## Referat fra oppstartsmøte - Detaljregulering for Thai Buddhistisk tempel og kultursenter

Informasjon om saken	
<b>Saksbehandler</b>	Mari Ingeborg Bjor Hognestad, avdeling Plan øst
<b>Arbeidstittel</b>	Detaljregulering for Thai buddhistisk tempel og kultursenter
<b>Adresse/stedsnavn</b>	Trondheimsveien 582
<b>Plantype</b>	Detaljregulering

Hartmann arkitekter AS har sendt inn et planinitiativ på vegne av Den Thailandske buddhistforening for å endre reguleringsplan for *Thai Buddistisk tempel/kultursenter gnr. 90 bnr. 10* (planID 0226\_163) vedtatt 15.06.2005.

Figur 2. Venstre: kart fra stedsanalyse. Høyre: utsnitt fra NVE Atlas. Kart som viser kvikkleiresoner i stedsanalysen, må oppdateres.

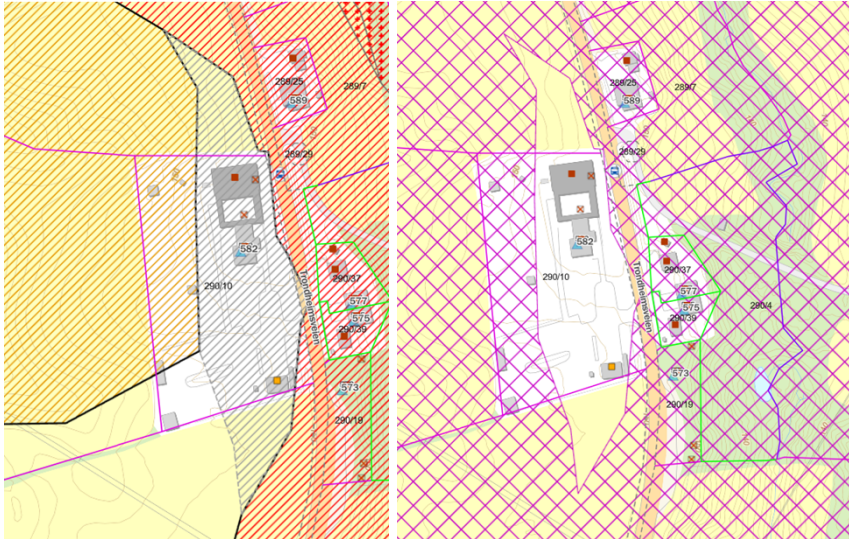
PØ gjorde oppmerksom på at kvikkleirekartet i stedsanalysen ikke er oppdatert. Oppdatert kart finnes hos NVE Atlas. Kartet i stedsanalysen må oppdateres.

*Etterskrift: PØ undersøkte avviket nærmere etter møtet og funnet at det er rapporten som ble utarbeidet ifm. dette planinitiativet som er bakgrunnen for at faresonen er revidert og at arealet som er markert som grått i figur 2 (høyre) er tatt ut. Tegningen «Situasjonsplan med endret løснеområde» i 23453 Rapport nr. 2 Vurdering av områdestabilitet viser dette.*
